**Deuxième série de questions et commentaires
pour le projet de parc éolien de la Madawaska sur le territoire des
municipalités de Dégelis et de Saint-Jean-de-la-Lande par Parc
éolien de la Madawaska S.E.C.**

Dossier 3211-12-252

Le 04 juin 2024

FIGURE 1 Secteur fréquenté par le cerf de Virginie où du reboisement favorisant cette espèce est recommandé

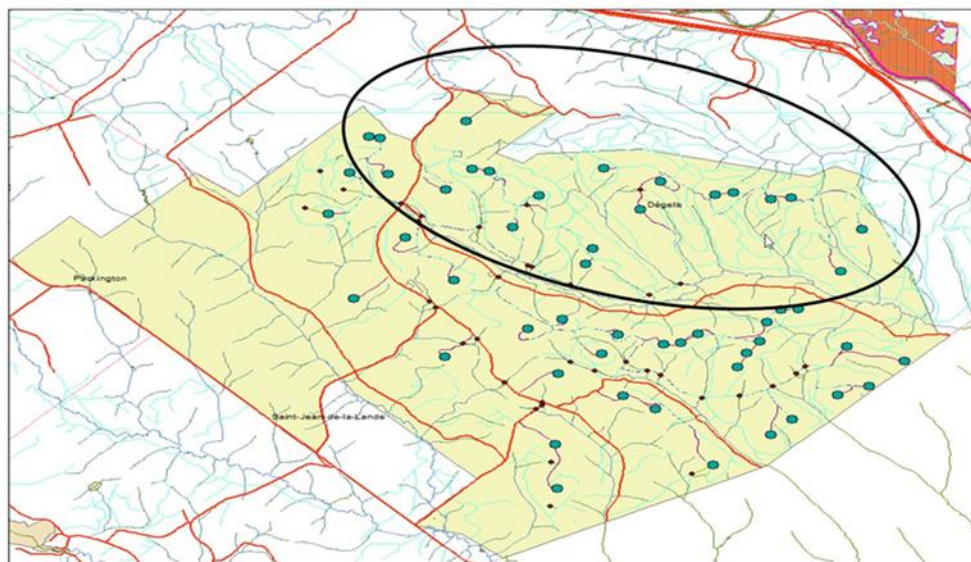
QC2 - 8 En lien avec la réponse à la QC-16 de la première série de questions et commentaires (volume 4, p. 19), bien que dans le secteur il n'y ait pas d'aire de confinement du cerf de Virginie (*Odocoileus virginianus*) légalement reconnu, l'utilisation du milieu par cette espèce y est documentée. La présence d'abri pour les cervidés en général est hautement importante autant en période hivernale (permets de limiter le couvert nival), qu'en période estivale (fournie des zones de fraîcheur) ou qu'à l'automne (cachette contre les chasseurs).

De plus, en lien avec la réponse à la QC-65 de la première série de questions et commentaires (volume 4, p. 76), les 98 % d'habitats forestiers de la zone d'étude qui ne seront pas déboisés ne représentent pas tous des habitats favorables pour être considérés comme habitat de remplacement. Cet élément devra être réévalué par l'initiateur. De plus, sur les 256 ha qui seraient déboisés, une certaine proportion ferait l'objet d'une reprise de la végétation, mais la majorité des aires coupées demeurerait sans végétation et pourrait créer une perte d'habitat forestier pendant toute la période d'exploitation du parc. La notion de « *perte ponctuelle* » inscrite dans la réponse dépend de la durée d'exploitation du parc et de la dynamique des populations animales. La perte d'habitat pourrait être présente sur un horizon de plus de trente ans. Pour des populations de cervidés qui vivent entre 1,5 et 13 ans à l'état sauvage, l'impact pourrait être sur plusieurs générations.

Finalement, il est inscrit que, dans la zone d'étude, seulement 3,6 % d'habitat représente de l'abri. Avec ce faible pourcentage, il devient essentiel de limiter des pertes supplémentaires et de mettre en place des moyens pour en favoriser l'ajout. Pour s'assurer que le milieu offre un maximum d'abri, le reboisement devrait être favorisé. Dans les secteurs fréquentés par le cerf de Virginie, l'utilisation du thuya (*Thuja* sp.) et de l'épinette blanche (*Picea glauca*) serait à prioriser. La zone à prendre en considération pour cette mesure d'atténuation est située au niveau de l'ellipse présentée sur la Figure 1. Également, pour le cerf de Virginie, le regroupement des éoliennes est recommandé comme détaillé à la QC2-6.

L'initiateur doit bonifier les mesures d'atténuation pour le cerf de Virginie afin de tenir compte des recommandations énumérées ci-haut.

Protocole pour la vérification de la présence de tortues des bois lors des travaux de construction d'un pont ou ponceau

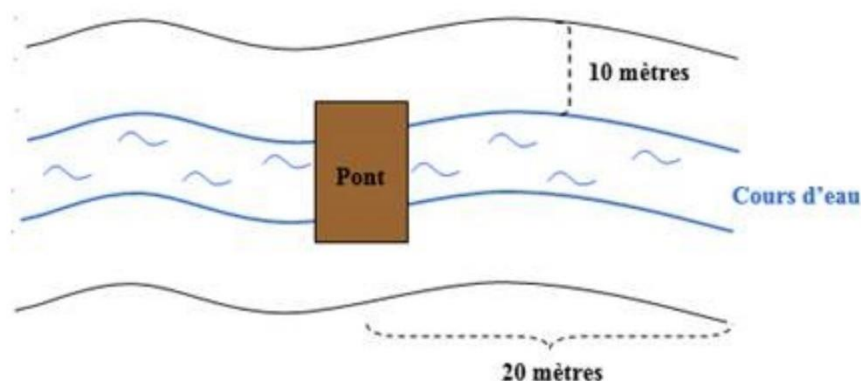
QC2 - 30 Concernant la réponse à la QC-76 de la première série de questions et commentaires (volume 4, p. 83), le MELCCFP tient à souligner qu'une vérification de la présence de tortue devra être réalisée au moment des travaux reliés aux traverses de cours d'eau et non seulement s'il y a présence de banc potentiel. Cette vérification devra être réalisée tout au long de la période où la tortue n'est pas en hibernation, avant le début des opérations journalières et pendant toute la durée du chantier.

- Sensibiliser tout le personnel de terrain impliqué dans ce projet à la présence potentielle de la tortue des bois.
- Avant le début des opérations journalières, une personne qualifiée en biologie doit inspecter l'ensemble du chantier en longeant le bord de la rivière, sur les deux rives, jusqu'à une distance (largeur) de 10 mètres du cours d'eau. Parcourir à pied l'ensemble du secteur visé par le changement de pont, ainsi que sur 20 mètres supplémentaires aux deux extrémités (voir schéma).

- **Pendant toute la durée du chantier** : Vérifier la présence de tortues, dans l'eau, en amont et en aval du pont à chaque début de journée de travail.
